Vår ref
2021/4829-9

Uttale til forslag til endring av detaljregulering - plan 4012-4 - Storasund havn (Perestranda) - Karmøy kommune - Rogaland fylke

Kilde: Kystinfo <https://kart.kystverket.no/> Sjøkart med hovedledstrek og forskriftsfestet farledsareal.

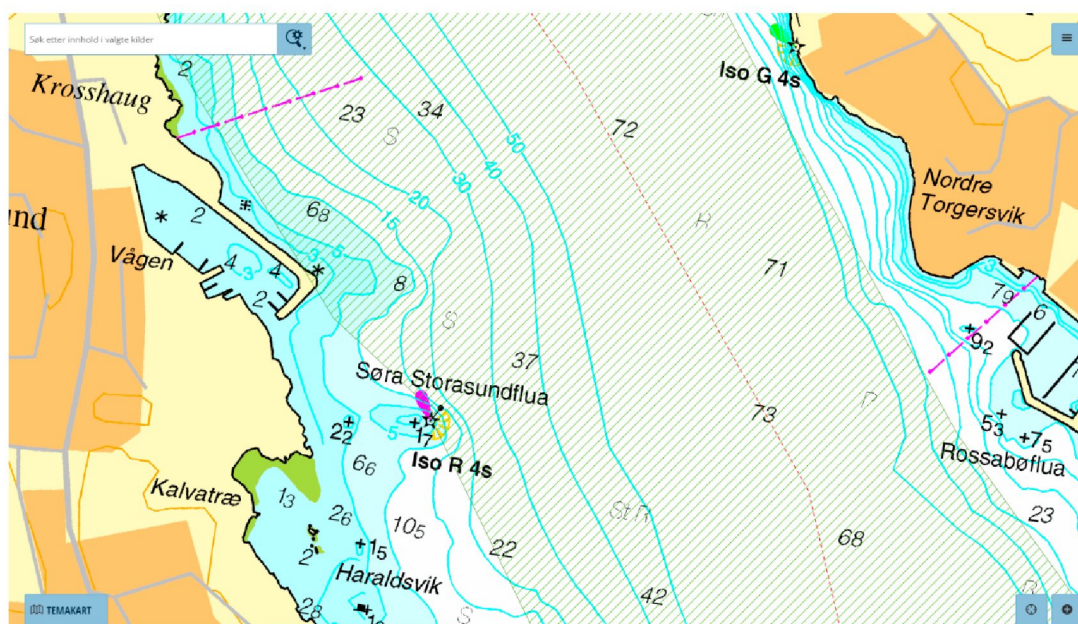
Skipstrafikken benytter hele bredden i farvannet. I tillegg til båter med AIS kommer mindre nyttefartøyer og fritidsbåter uten AIS. Vi har hele veien gjort oppmerksom på at planarbeidet må ta hensyn til ferdsele i Karmsundet, og at det ikke må planlegges tiltak som kan komme i konflikt med fremkommeligheten og merkesystemet i farvannet. Det vil ikke bli gitt tillatelse til tiltak i sjø som kan legge begrensninger på trafikken i hovedleden. Tiltak som blir etablert langs hovedleden må også utformes slik at de tåler den belastningen de blir påført i form av bl.a. drag og bølgeslag. Videre har vi tidligere uttalt at småbåthavnens utstrekning i sjø må vises i sin helhet inkludert fyllingsfot. Når det gjelder havnes utstrekning østover (ut i Karmsundet) er grunnen Søre Storasundflua, som er merket med en navigasjonsinstallasjon (HIB), en grense for tiltaket østover. Den naturlige ferdsele i Karmsundet er på østsiden av denne grunnen. I vår forrige uttale presiserte vi at «molo inkludert fyllingsfot må holdes godt vest av HIB'en og ikke virke begrensende på farvannet. Molo med fyllingsfot og navigasjonsinstallasjonen på Søre Storesundflua må vises ved utarbeidelse av forslag til plan. Tiltak må også holdes vest av en linje mellom knekkpunkt på eksisterende molo og Søre Storesundflua», jf. kartutsnitt under som viser både HIB og eksisterende molo.

Fremlagt planforslag viser ikke molo i forhold til navigasjonsinstallasjon/ HIB'en, som vi har bedt om. Illustrasjoner av molo med fyllingsfot viser hverken navigasjonsinstallasjonen eller eksisterende molo. Det er derfor vanskelig å avgjøre i hvilken grad ovennevnte merknader er imøtekommet eller ikke. Navigasjonsinstallasjonen må vises i plankartet. Dersom moloen kommer lenger øst enn ovennevnte østlig avgrensning må moloen reduseres. I tillegg må det tilføyes i planbestemmelsenes §14 Molo at «Molo inkludert fyllingsfot skal holdes innenfor formålsgrensen». Dette er begrensning som har vært i gjeldende plan sist båthavnen var planlagt med fylling.

Det opplyses at planlagt småbåthavn vil bli mindre enn det som er lagt til rette for i gjeldende plan. Det stemmer ikke da det er krav om at utstrekningen av en småbåthavn i gjeldende plan skal ha fortøyninger/ fyllingsfot innenfor planformålet. Fremlagt illustrasjon av småbåthavn går utenfor dette.

- Molo må holdes vest av en linje mellom knekkpunkt på eksisterende molo og grunnen Søre Storesundflua.
- Navigasjonsinstallasjonen/ HIB må vises i plankartet
- Tilføyelse i planbestemmelsenes §14 «*Molo inkludert fyllingsfot skal holdes innenfor formålsgrensen*».
- Tilføyelse til planbestemmelsene «*Bebyggelse og lyskilder må innrettes på en slik måte at navigasjonsbelysningen ikke blir skjermet eller "forsvinner" blant annen belysning*».
- Tilføyelse til planbestemmelsene om redningsutstyr.
